OBJETO: Obras complementares de controle de inundação, drenagem e recuperação ambiental do Córrego D'antas, no município de Nova Friburgo - RJ - Trecho 1

Ref.: 1º Questionamentos - Concorrência nº 012/2019

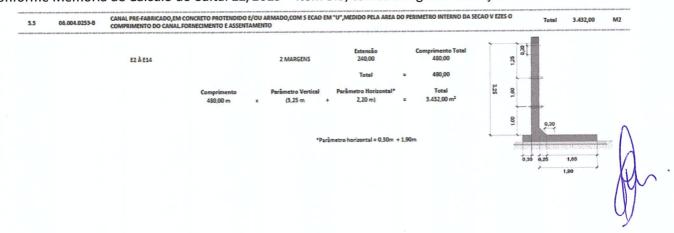
Conforme Memória de Cálculo do edital 12/2019 – item 5.5, temos a seguinte situação:

- 1.1. No item 5.5 da memória de cálculo, apresenta erro de cálculo  $480 \, \text{m} \times (3,25 \, \text{m} + 2,20 \, \text{m}) = 3.432,00 \, \text{m}^2$ , quando este resultado é  $2.616,00 \, \text{m}^2$ . Qual o quantitativo deverá ser adotado?
- 1.2. Não foi considerado nem no parâmetro horizontal e nem no parâmetro vertical o comprimento do trecho de intercessão entre os referidos parâmetros, entendemos que essa não conformidade devia ser ajustada antes da realização do certame.
